生産終了予定商品

ファジィ温度調節器

形E5AF(基本タイプ)

形E5AK

外形寸法 / 取付寸法

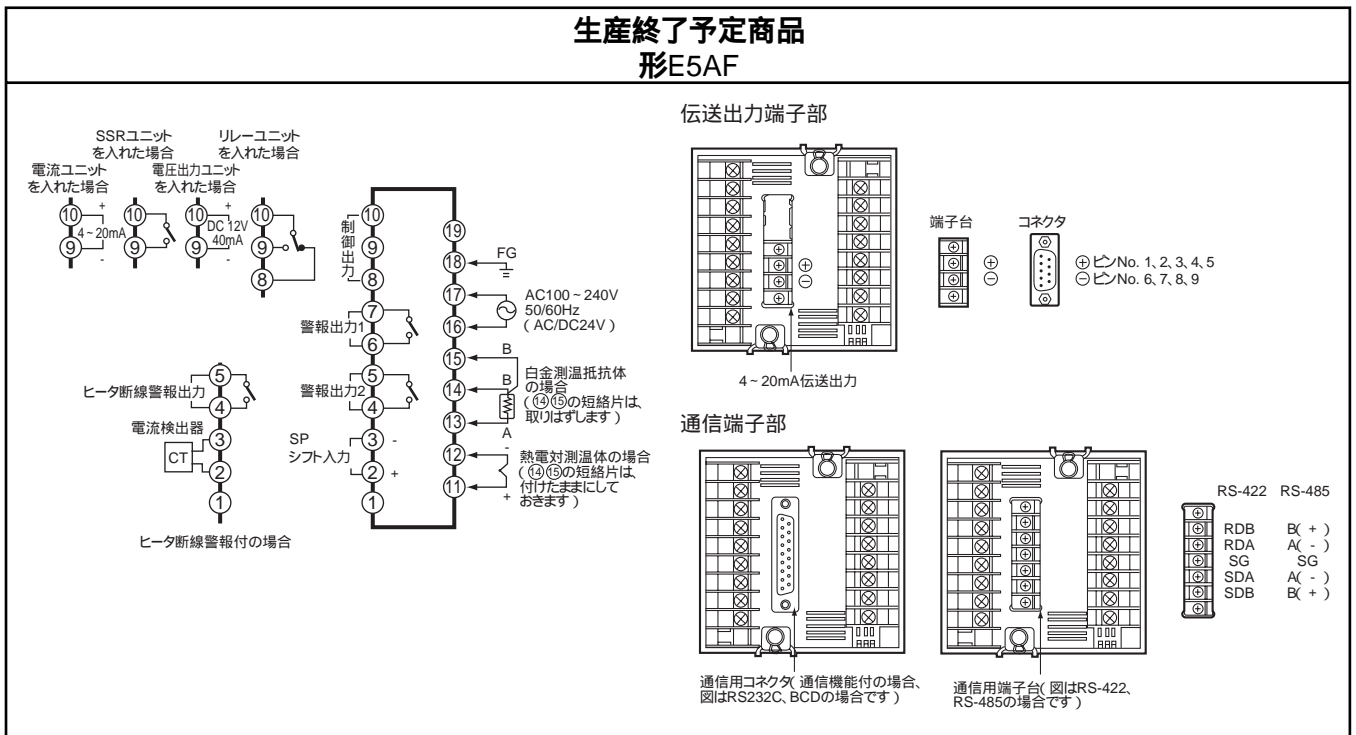
<p>取り付け加工寸法</p> 	<p>取り付け加工寸法</p> <p>単位: mm</p> 
<p> $L = (96N - 3.5) \frac{1}{0}$ (N個横密着取り付けのとき) </p> <p> 注1. 取り付けパネルの板厚は1~8mmが適当です。 2. 密着取り付けが可能です。(ただし横方向のみ) </p>	<ul style="list-style-type: none"> ・ 取り付けパネル厚は1~8mmです。 ・ 上下左右とも密着取り付けはできませんので注意してください。(取り付け間隔を守ってください)

端子配置 / 内部接続

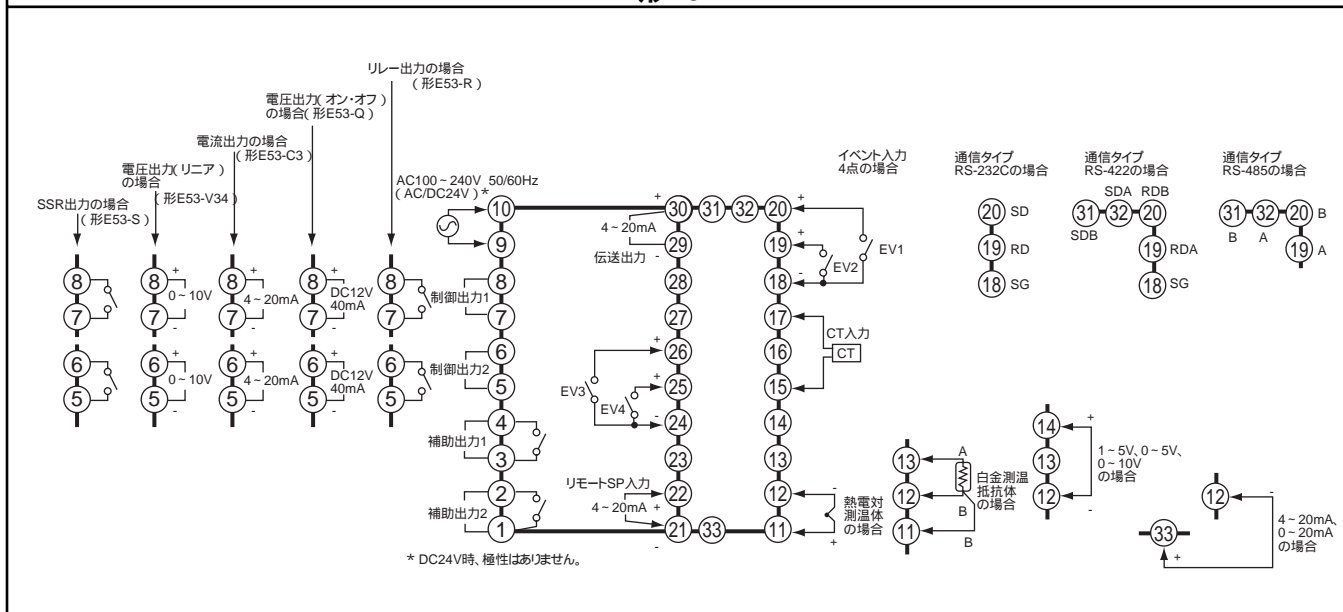
- ・ 外乱対応のファジィ機能がありません。
- ・ 内部スイッチ設定がソフトパラメータ設定になります。
- ・ 通信および伝送機能付の接続端子はすべて端子台方式となります。
- ・ 電流出力ユニット 形E53-Cをご使用の場合は、形E53-C3に変更が必要です。
- ・ SPシフト入力機能はマルチSP機能での代替となります。
- ・ BCD通信タイプは代替品がありませんので、シリアル通信での置換をお願いします。
- ・ 密着取付はできません。
